## **CIRCULAR con CONSULTA N°1**

REF: COMPARATIVOS DE PRECIOS PRINI Nros 1/20 a 18/20. CONSTRUCCION DE JARDINES DE INFANTES.  
PRÉSTAMO BID - 4229/OC-AR. PRINI

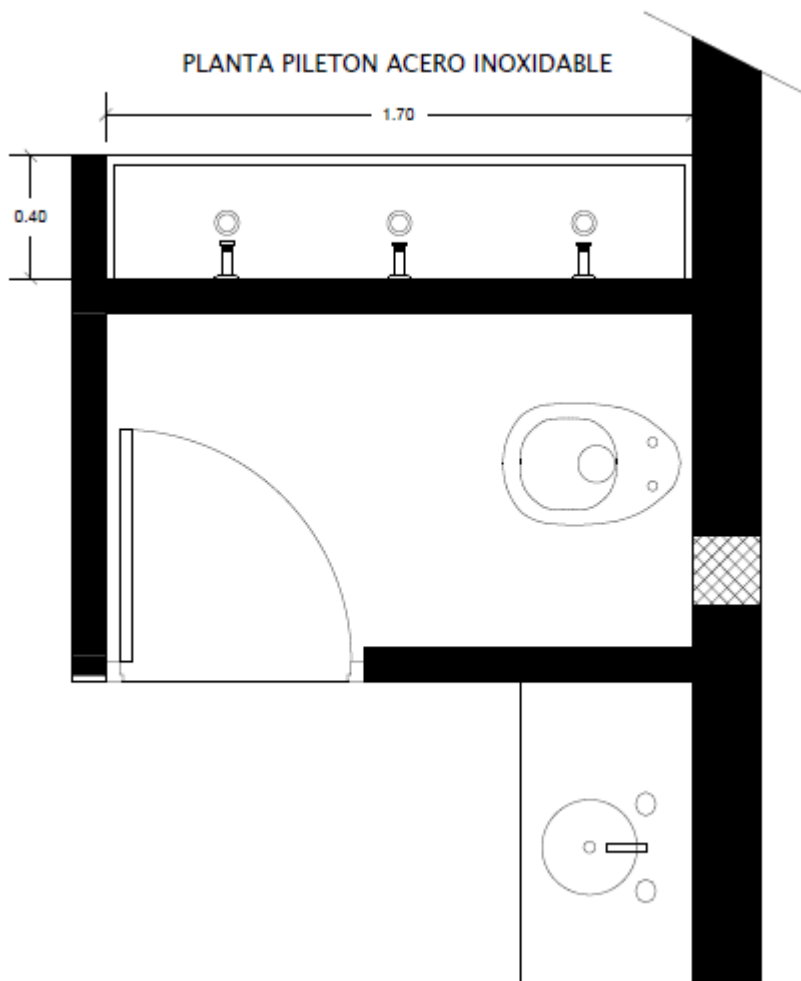
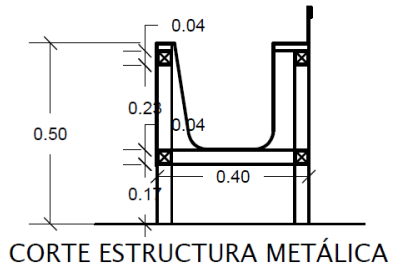
Instalación Sanitaria: falta el detalle del piletón de acero inoxidable

Se adjunta Plano con detalle de Piletón, cotizado en Presupuesto General en Rubro 13 – Ítem 48 Piletón para Jardín de Infantes de Acero Inoxidable: Cantidad 3 (tres).-
